**CCR-VIA -- COMITATO DI COORDINAMENTO REGIONALE PER LA VALUTAZIONE D'IMPATTO AMBIENTALE**

**Giudizio n° 3228 del 10/09/2020**

**Oggetto:** Impianto di messa in riserva e trattamento dei rifiuti inerti non pericolosi

**Istruttoria Tecnica:** Verifica di Assoggettabilità a V.I.A. – V.A.

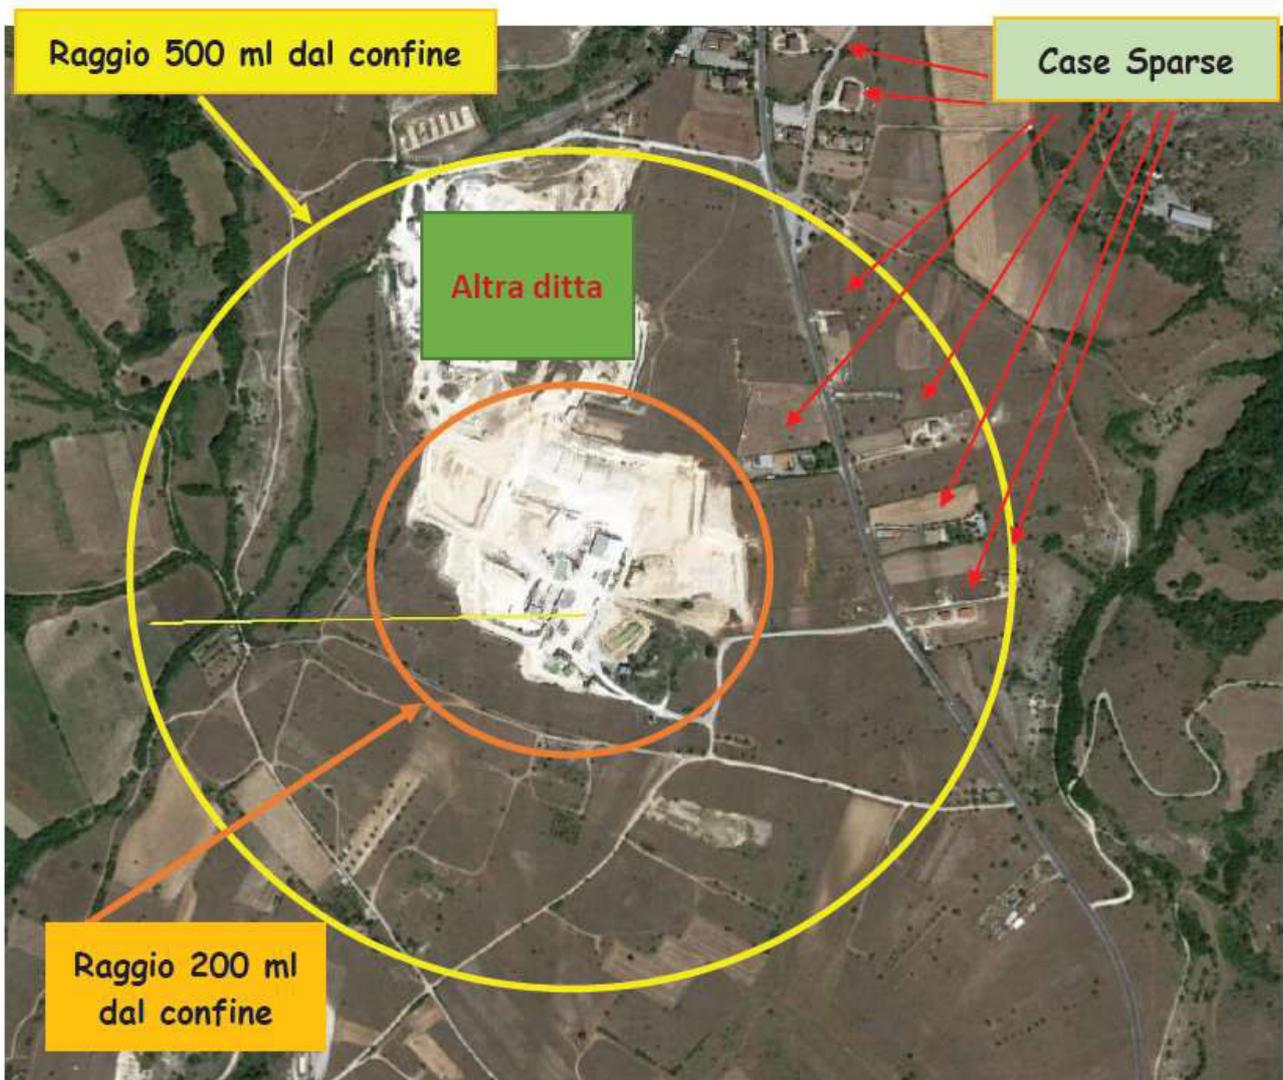
- 1. La Ditta non ha fornito la documentazione attestante lo stato dell'arte dell'attività estrattiva rispetto al parere del CCR-VIA n.192 del 22/05/2003 nonché l'ottemperanza alle prescrizioni impartite nello stesso parere, come richiesto dal Servizio Valutazioni Ambientali.*

Il tecnico afferma che il **Cronoprogramma di escavazione e ripristino** ambientale della cava, relativo al Progetto 2004-2016 autorizzato, prevedeva l'escavazione in n°3 lotti. Tale progetto è stato **successivamente variato nel 2016** ed approvato definendo:

- una suddivisione della cava in **10 lotti** con ripristino lotto per lotto, prima dell'escavazione del lotto successivo;
- **un raccordo** nell'escavazione del lotto di confine con altra impresa; nonostante varie difficoltà incontrate durante la fase progettuale, è stato individuato il lotto di confine (lotto 10), escavabile nel corso dei 10 anni di proroga definiti dalla autorizzazione all'escavazione, con tempistiche da definire in base a comuni esigenze di escavazione con la ditta confinante;
- un riporto di materiale edafico di caratteristiche idonee, e identiche a quelle dell'area in cui insiste la cava, a conclusione del ripristino ambientale, per la ricostruzione di una coltre di terreno vegetale.

Si dichiara che attualmente risulta coperto il 25% del totale (circa 2 lotti escavati), che l'escavazione è avanzata al terzo lotto e che tale stato dell'impianto è stato definito e depositato presso il Competente Ufficio Attività Estrattive della Regione Abruzzo.

Il tecnico aggiunge che la Frani Calcestruzzi s.r.l., nell'ambito del rinnovo delle autorizzazioni della cava, ha **ottenuto anche un nuovo nulla osta paesaggistico** da parte del Comune di Massa d'Albe (prot.1705 del 26/06/2017), che allega alla documentazione.

### 3. Dalla documentazione non è chiara l'ubicazione in pianta dei tre sondaggi

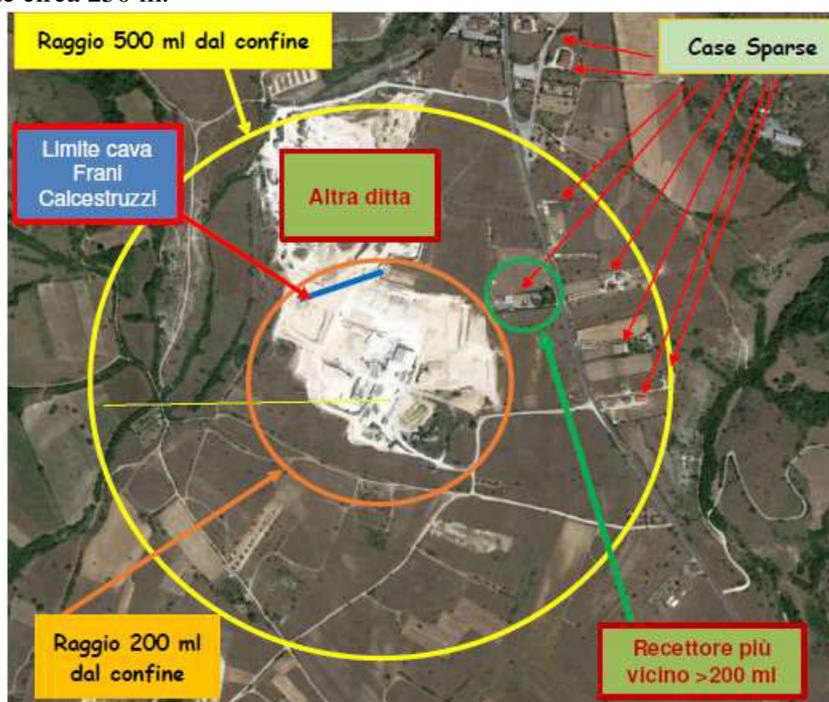
- 3. Dalla documentazione non è chiara l'ubicazione in pianta dei tre sondaggi.*
- 4. Nella documentazione non è presente uno specifico elaborato per la valutazione delle emissioni polverulente, che tenga conto anche dell'attività estrattiva e dell'effetto cumulo con le attività limitrofe all'impianto.*

Il tecnico riporta l'ubicazione in pianta dei tre sondaggi geognostici realizzati, dichiarando che uno di essi ricade proprio sull'area destinata ad ospitare l'impianto di trattamento progettato.

**5. La valutazione impatto acustico non è redatta in conformità alla DGR 770/p del 14/11/2011 e evidenzia in via previsionale il superamento dei limiti**

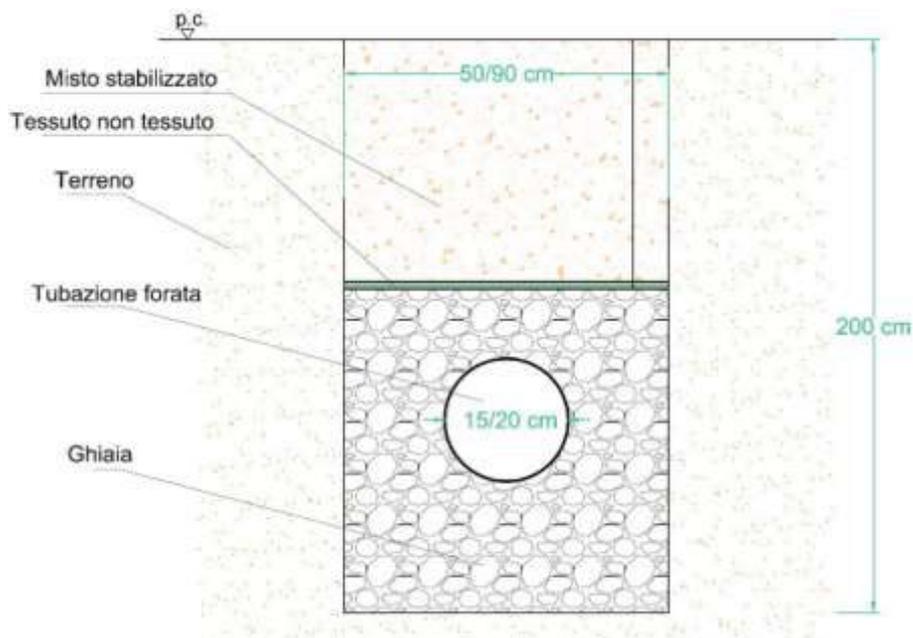
- 5. La valutazione di impatto acustico non è redatta in conformità alla DGR 770/p del 14/11/2011 e evidenzia, in via previsionale, il superamento dei limiti.*

Nella documentazione è dichiarato che l'Ing. Lorenzo Pelino, nell'effettuare le proprie valutazioni, attraverso la verifica in loco dell'attuale ambiente sonoro, situazione ante rispetto all'insediamento dell'impianto di trattamento, specifica che:

- L'intervento valutato non incrementa il livello di rumore ambientale presente che resta al di sotto del limite di accettabilità di 70 dBA (diurno);
- Il criterio differenziale in tempo di riferimento diurno risulta verificato;
- Il punto di verifica preso a riferimento, a ridosso delle prime case sparse a distanza superiore ai 200 ml dall'area di intervento, ha consentito di esprimere il rispetto dei limiti sonori e la compatibilità dell'intervento proposto.
